Solicitare de informații privind proiectul de introducere a tramvaiului prin Piața Unirii

Către: Primăria Municipiului București – Direcția Transporturi

Am analizat cu interes proiectul supus dezbaterii publice pentru refacerea conexiunii cu tramvaiul între Bd. Corneliu Coposu și Bd. Regina Maria prin Piața Unirii și venim în întâmpinarea departamentelor de specialitate din Primăria Generală cu următoarele întrebări și propuneri complementare.

Fig.1. Extras din proiect.

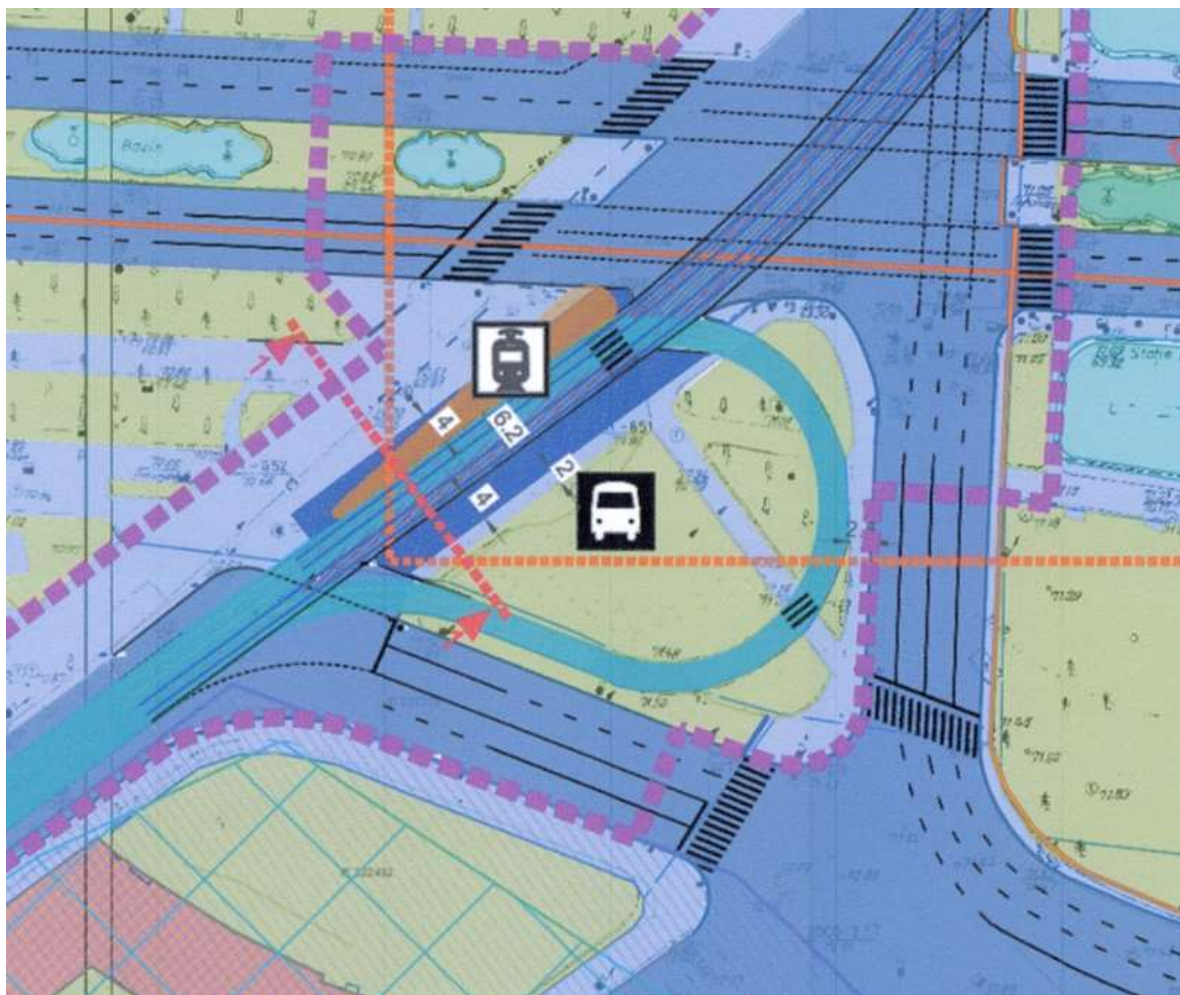
1. Vă rugăm să clarificați dacă bucla actuală de la Bd. Regina Maria este prevăzută pentru a fi păstrată.

Sușținem necesitatea păstrării buclei actuale de la Bd. Regina Maria pentru a satisface nevoile tehnologice ce vor apărea în mod normal în timpul exploatării. Transportul public prin Piața Unirii este deviat de mai multe ori pe an pentru diverse evenimente culturale și sportive. Păstrarea buclei va permite tramvaielor să ajungă în continuare în Piața Unirii.

Fig.2. Extras din proiect.

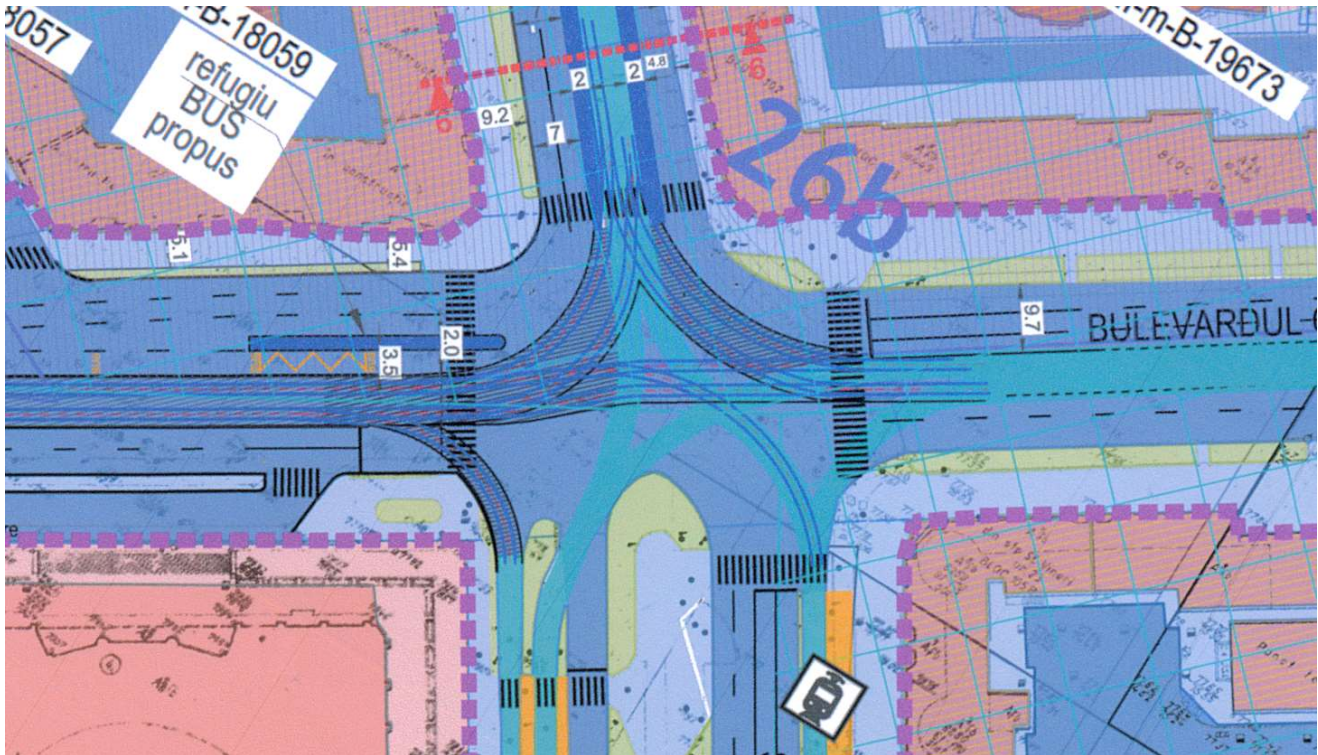
2. Vă rugăm să clarificați dacă, **suplimentar** noilor conexiuni prevăzute în Piața Sf. Vineri, vor fi păstrate și conexiunile **actuale**. Concret, vă rugăm să confirmați dacă vor fi păstrate și următoarele relații:
- Calea Moșilor <-> Str. Sf. Vineri <-> Terminal Piața Sf. Vineri;
 - Calea Călărași <-> Bd. Corneliu Coposu <-> Terminal Piața Sf. Vineri;

Cu toate că înțelegem gradul de complexitate al viitoarei intersecții din Piața Sf. Vineri, susținem necesitatea păstrării suplimentare a relațiilor existente (a,b) pentru a crește flexibilitatea liniilor de tramvai din zonă și a nu suprasolicita în viitor terminalul Piața Sf. Gheorghe.

Fig.3. Propunere orientativă pentru reorganizarea peroanelor proiectate.

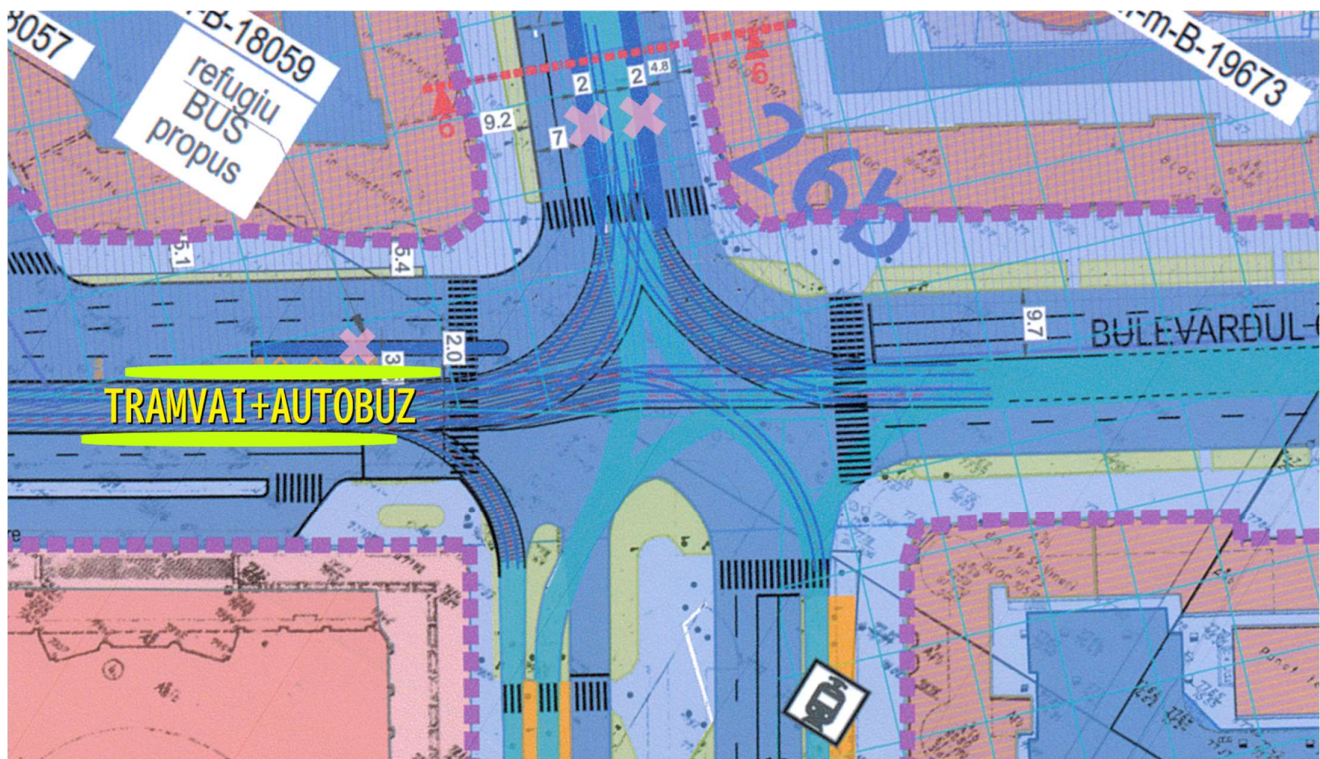
3. Remarcăm lipsa peroanelor tramvai de pe Bd. Corneliu Coposu din zona intersecției Piața Sf. Vineri. Conform reprezentării grafice a proiectului, nu sunt prevăzute peroane de tramvai spre Piața Unirii sau spre Calea Călărași. În lipsa acestor peroane, o viitoare linie de tramvai ce va circula pe relația Calea Călărași <-> Bd. Corneliu Coposu <-> Piața Unirii nu va putea efectua stația la Piața Sf. Vineri.

Propunem mutarea celor două peroane prevăzute pe Str. Sf. Vineri (Templul Coral), pe Bd. Corneliu Coposu, la vest de intersecție, conform reprezentării noastre grafice. Aceasta configurație a peroanelor va satisface toate nevoile comerciale fezabile de exploatare. În acest sens, propunem și unificarea culoarului BUS propus în proiect cu liniile de tramvai.

Fig.4. Propunere orientativă. Scenariul minimum.

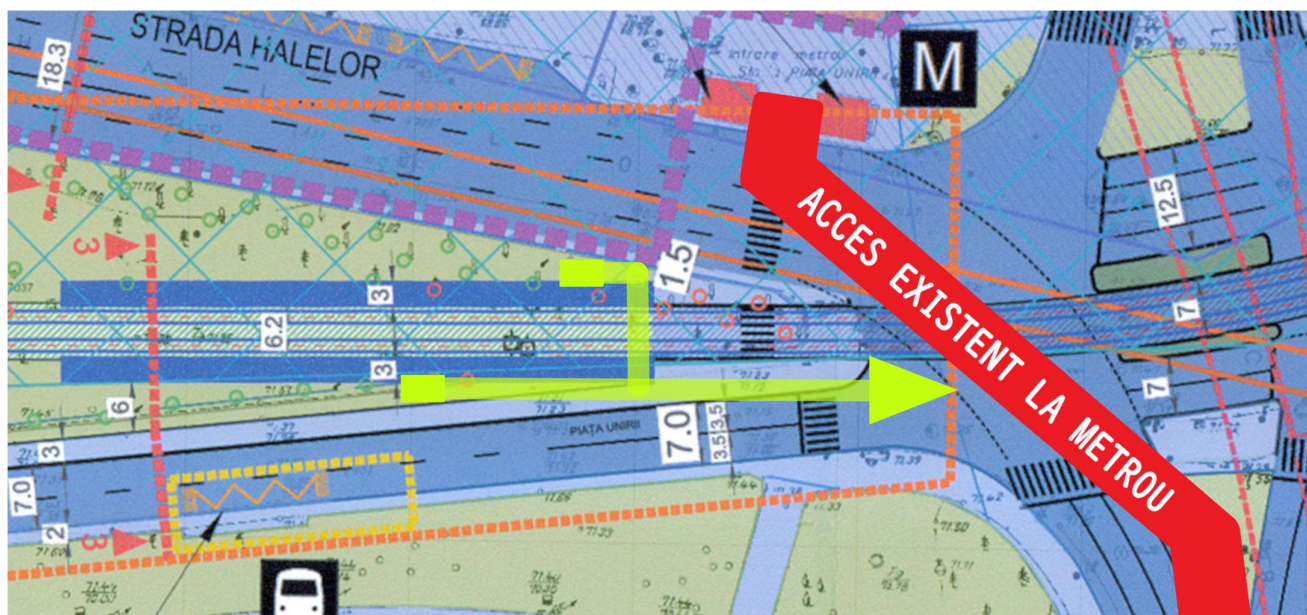
4. După cum am susținut în trecut, considerăm necesară abordarea proiectului într-o perspectivă integrată cu metroul, Piața Unirii fiind astăzi nu doar principalul punct de transfer între magistralele metroului, cât și principalul hub de transbordare STB <-> metrou. Considerăm că proiectul tramvaiului trebuie să țină cont de această realitate.

Propunem, astfel, realizarea unui nou acces pietonal subteran pe scuarul pe care este proiectată viitoarea stație de tramvai, intersectând astfel pasajul spre vestibulul stației magistralei M2.

Este de așteptat ca cel mai important trafic pietonal generat de introducerea viitoarei linii de tramvai să fie spre și dinspre metrou. În lipsa unui acces pietonal direct, călătorii vor fi nevoiți să ocolească pe la suprafață, conducând, printre altele la supraaglomerarea trecerilor de pietoni, creșterea riscului de accidentări, timp crescut cu până la câteva minute pentru transbordare și, desigur, scăderea confortului general pentru această transbordare. Este important ca această lucrare de infrastructură să fie realizată concomitent cu introducerea tramvaiului întrucât complexitatea tehnică, deranjul lucrărilor și în mod direct costurile asociate vor crește dacă săpăturile vor fi realizate ulterior infrastructurii de tramvai.
